## Technische Änderung für M12 Crimpstecker mit Crimpflansch

die Produkte der M12 Crimpsteckverbinder mit Crimpflansch werden mit sofortiger Wirkung geändert. Bitte leiten Sie diese Produktänderungsmitteilung (PCN) an Ihre Mitarbeiter und ggf. an Ihre Kunden weiter.

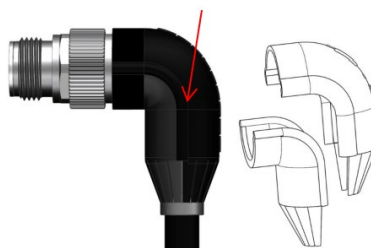
Bei allen M12 Crimpsteckern mit Crimpflansch liegen im Lieferumfang die Kontakte und die Tülle mit bei. Im Laufe der Zeit hat der Markt uns widerspiegelt, dass die Tülle sehr selten benötigt wird oder die Kontakte in einer anderen Anzahl. Diese werden ab sofort separat angeboten.

Zusätzlich werden wir die Umverpackung anpassen.

Alle Steckverbinder werden ab sofort nicht mehr zusätzlich in einem Umkarton gepackt.
